INFORME

Imágenes documentadas el día sábado 6/04/2013 en la estación de bombeo del reservorio cuyo mantenimiento está a cargo de la firma que dirige el supermercado Walmart.

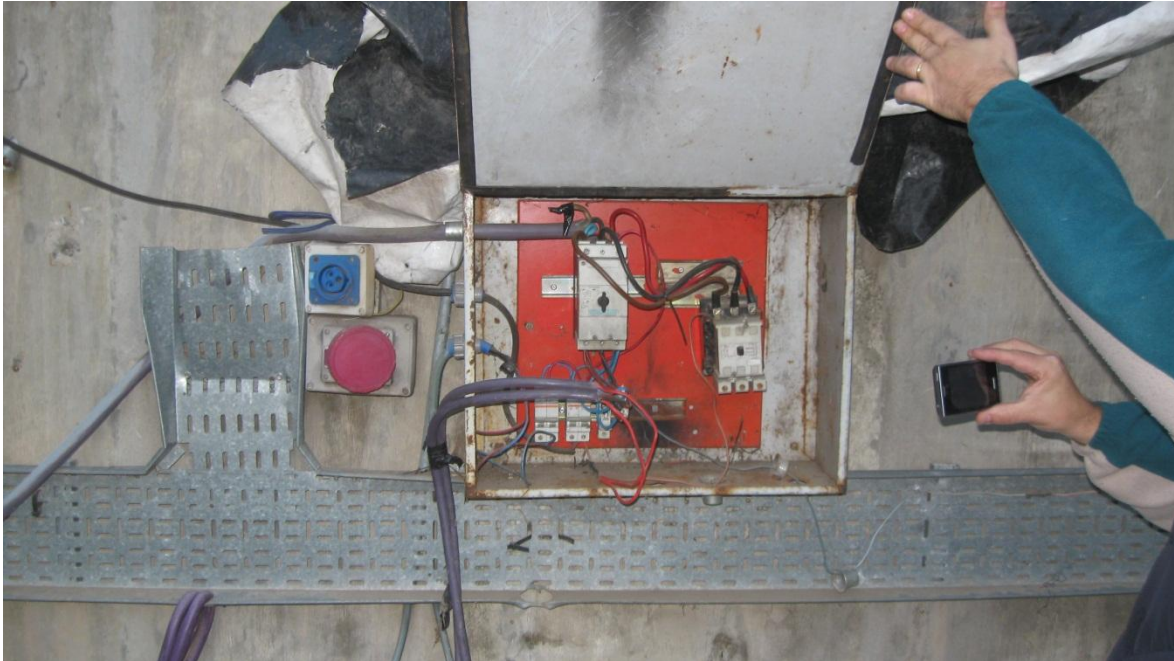
2- Como podrán constatar en las 3 imágenes siguientes, la única bomba operativa es la del medio, ya que la de la derecha se encuentra completamente desconectada del circuito de alimentación eléctrico, y a simple vista la bomba de la izquierda presenta sus 2 cables de alimentación "Sintenac" de 6 mm desconectados y atados precariamente a la bandeja porta cable.

Observen los orificios de los pases de losa en el piso, los que solo están ocupados por cables funcionales y operativos en el caso de la bomba del medio, lo que denota la desconexión de las bombas izquierda y derecha del circuito.
